# パナソニック商品情報

2024年1月号

## ハウジング商品連絡

## 目次

システムバス オートルーバー暖房換気乾燥機 仕様変更のご連絡

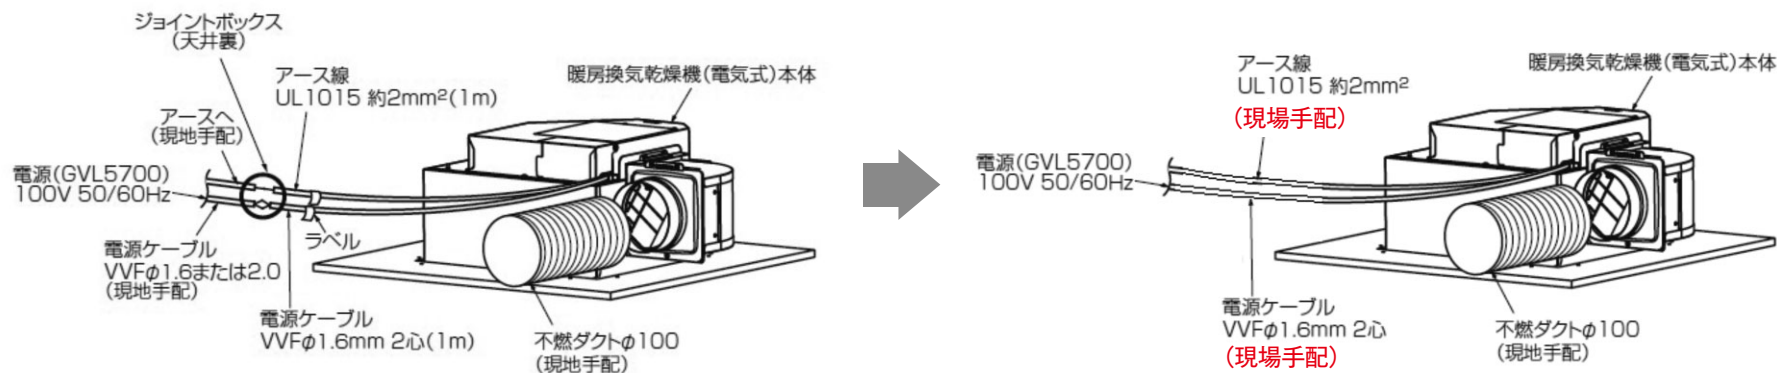
オートルーバー暖房換気乾燥機の本体に付属している電源線・アース線を廃止します。

オートルーバー暖房換気乾燥機の電源接続位置は、天井点検口から届く位置にあることから  
 本体に付属していた電源線・アース線を廃止し、電気工事で本体の端子台に接続する取り付け方法に変更します。

「ベリティスフローア-S 直貼タイプ45/45耐熱」梱包重量表記 訂正について

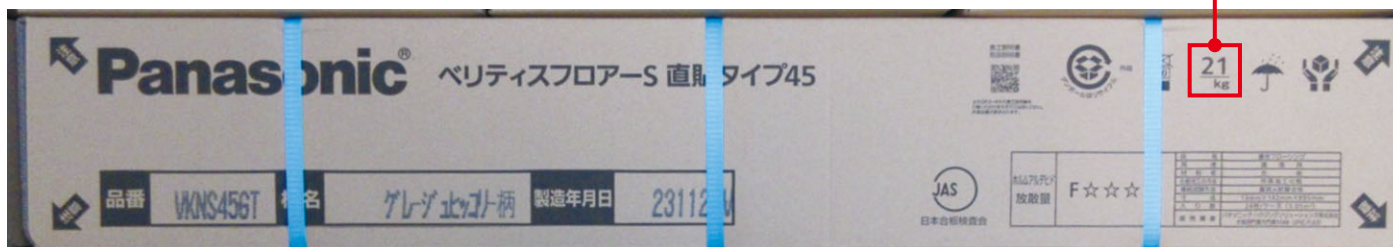
この度、ベリティスフローア-S 直貼タイプ45/45耐熱の梱包材重量表記に誤りがございました。謹んでお詫び申し上げ、訂正をさせていただきます。何卒、ご関係者の方々にご連絡のほどよろしくお願いいたします。

- 対象商品：ベリティスフローア-S 直貼タイプ45 全商品 (品番：VKNS45□)  
ベリティスフローア-S 直貼タイプ45耐熱 全商品 (品番：VKNSH45□) ※□は色記号
- 訂正時期：2023年12月4日生産分より
- 訂正内容：段ボールの重量表記を「18kg」に訂正いたします

【住宅用】太陽光発電システム MODULUS(モデュラス)向け  
外つばII工法 野地ぴたF方式 軒先カバー品番変更の件(2品番)

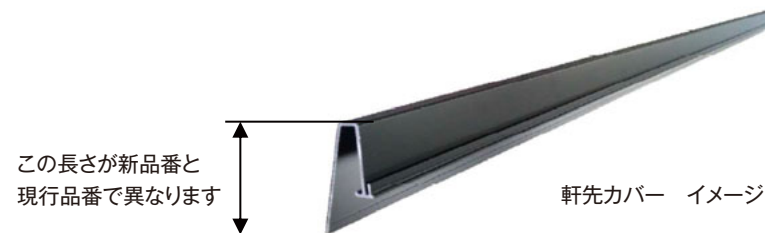
太陽電池モジュールMODULUS(モデュラス)標準タイプMS240α、ハーフタイプMS120αの外つばII工法 野地ぴたF方式の軒先カバー2品番の仕様変更に伴い品番変更いたします。

野地ぴたF方式におきまして、軒先カバーは当社品番、軒先水切りは現地調達部材となっております。弊社設計資料では現地調達品の軒先水切りの角度は120度以下としておりますが、当社品番である軒先カバー長さを変更することで、よりいっそう現地調達部材の軒先水切りに干渉しないようにいたします。

新品番	現行品番
①品番	VBLKNP1542K1 VBLKNP810K1	VBLKNP1542H VBLKNP810H
②仕様	 材質：アルミ(黒)	 材質：アルミ(黒)

エコキュート部材アース棒の仕様変更のご連絡

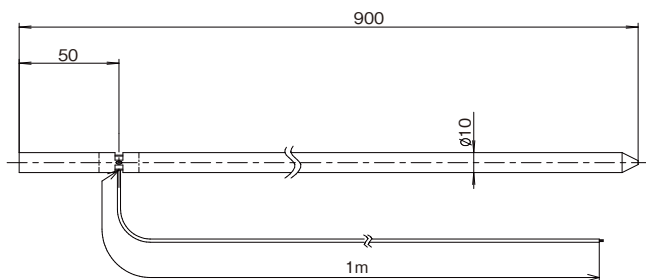
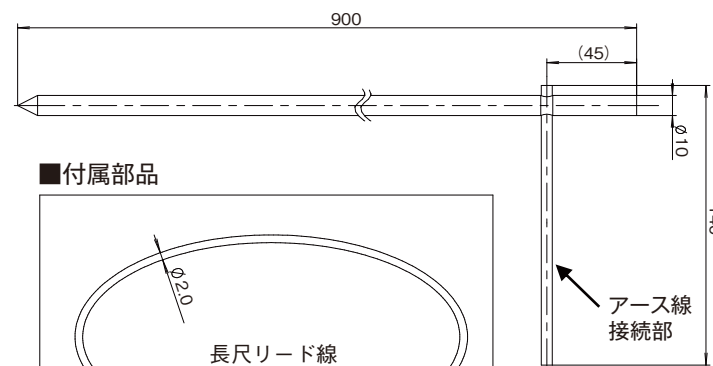
現在発売中のエコキュート部材アース棒 (AD-3200A) が入手が不可能になりました。  
仕様を一部変更し、新品番 (AD-3200B) として発売いたします。

現行商品 (AD-3200A) はアース線が接続されておりますが、接続形状での入手が出来なくなりましたのでアース棒とアース線および継手を同梱いたします。
